RESOLUCIÓN N° 002092 (24 SEP. 2024)

“Por la cual se resuelven unos recursos de reposición interpuestos en contra de la Resolución 1351 del 5 de julio de 2024 y se toman otras determinaciones”

Por medio de la Resolución 1351 del 5 de julio de 2024, esta Autoridad Nacional autorizó la modificación de la Licencia Ambiental otorgada mediante Resolución 1326 del 05 de agosto de 2020 (modificación 1 de la Licencia Ambiental del proyecto UPME 01 de 2013 (Soacha – Tequendama).

Fotografía 8 Sendero peatonal existente Acc-306

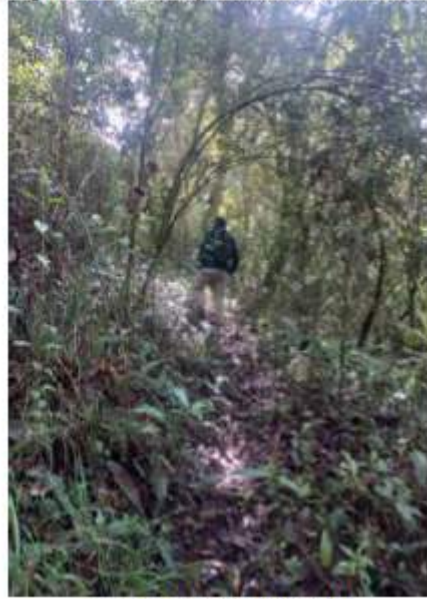
Cabe aclarar, que para los accesos que no son carreteables como senderos, caminos y zonas de pastos dentro de los predios, se realizará el acceso de forma peatonal y se utilizarán semovientes, en caso de ser necesario, para el transporte de material y equipos, acorde con lo mencionado en la página 14 del capítulo 3. Descripción del proyecto del complemento de EIA.

Respecto a lo señalado por ANLA frente a la discrepancia entre lo mencionado en el capítulo 3 del complemento del EIA y lo presentado en el MAG sobre la rocería planteada, se aclara que no se realizarán actividades de mantenimiento tipo rocería, teniendo en cuenta las características mencionadas anteriormente y, por lo tanto, parte del acceso no se incluyó en la capa “área proyecto” del MAG y, por lo tanto, parte del acceso no se incluyó en la capa “área proyecto” del MAG. Por lo anterior, se aclara que la diferencia advertida por la autoridad obedece a un error involuntario con lo presentado en el MAG.
